**AVIS RELATIF A LA PROTECTION
CONTRE LES EVENTUELS EFFETS NOCIFS ET NUISANCES
PROVOQUES PAR LES RAYONNEMENTS NON IONISANTS
GENERES PAR DES ANTENNES EMETTRICES STATIONNAIRES**

Commune : PHILIPPEVILLE - Exploitant : PROXIMUS

Référence exploitant : 60ROL_00

Rapport n° 1335 / 2023

Figure 1 : Vue en plan des lieux de séjour et des points de contrôle

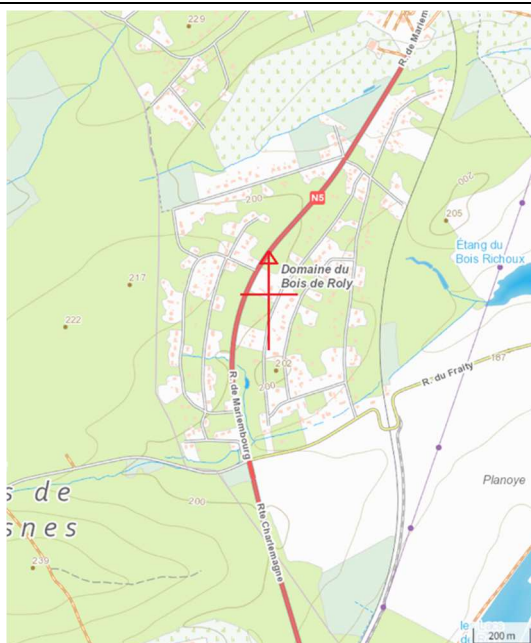
En ce qui concerne les antennes de l'installation mentionnées dans le tableau 1, la distance maximale à laquelle la limite pourrait être atteinte, à l'extérieur, est égale à 83,1 m. S'il n'y a pas de LS à une distance inférieure, les antennes respectent forcément la limite d'immission.

Dans le cas des LS situés à l'intérieur des bâtiments, une atténuation d'obstacle est prise en compte et il en résulte que la distance maximale à laquelle la limite pourrait être atteinte se réduit à 58,8 m.

Les résultats de l'évaluation décrite au paragraphe 4 indiquent que les antennes émettrices stationnaires de l'installation faisant l'objet du présent avis ne produisent pas, dans un lieu de séjour, un rayonnement électromagnétique maximum supérieur aux limites fixées à l'article 4 du décret.

Figure 2 : Vue en plan des installations d'antennes dans un rayon de 300 mètres autour de l'installation faisant l'objet de la demande d'avis

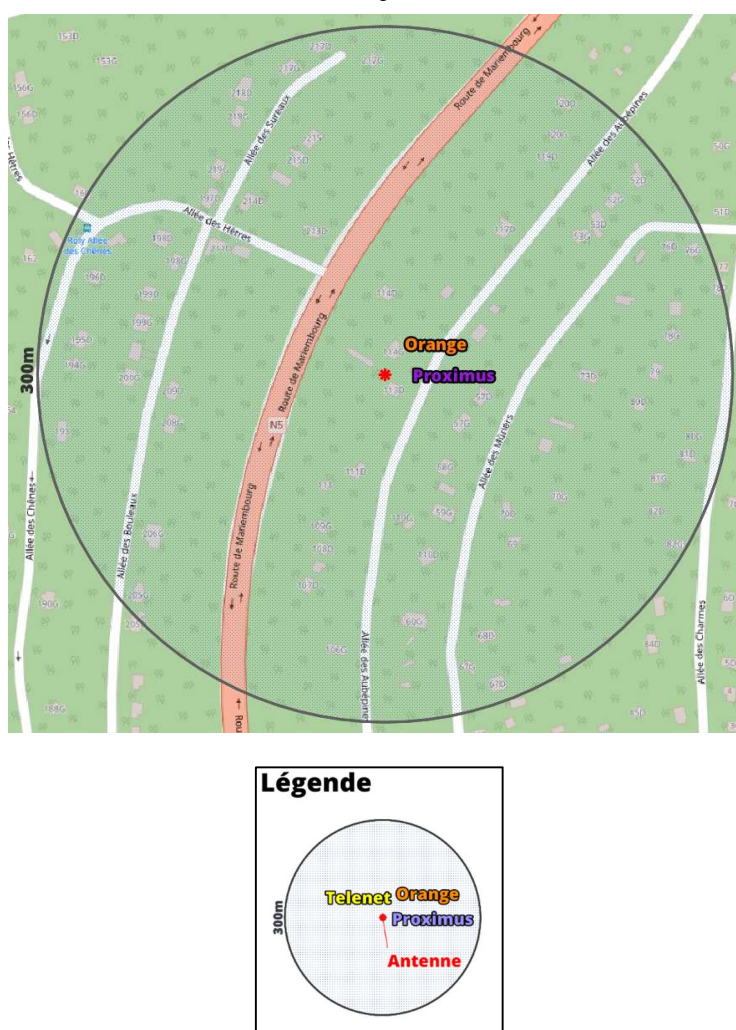
Compte tenu du nombre d'installations localisées dans la figure 2, il apparaît que l'intensité du rayonnement électromagnétique généré, dans les lieux de séjour situés à proximité de l'installation référencée dans le paragraphe 2, par l'ensemble des antennes émettrices stationnaires de l'ensemble des exploitants du même site d'antennes émettrices stationnaires respecte la limite fixée à l'article 4, § 2 du décret.
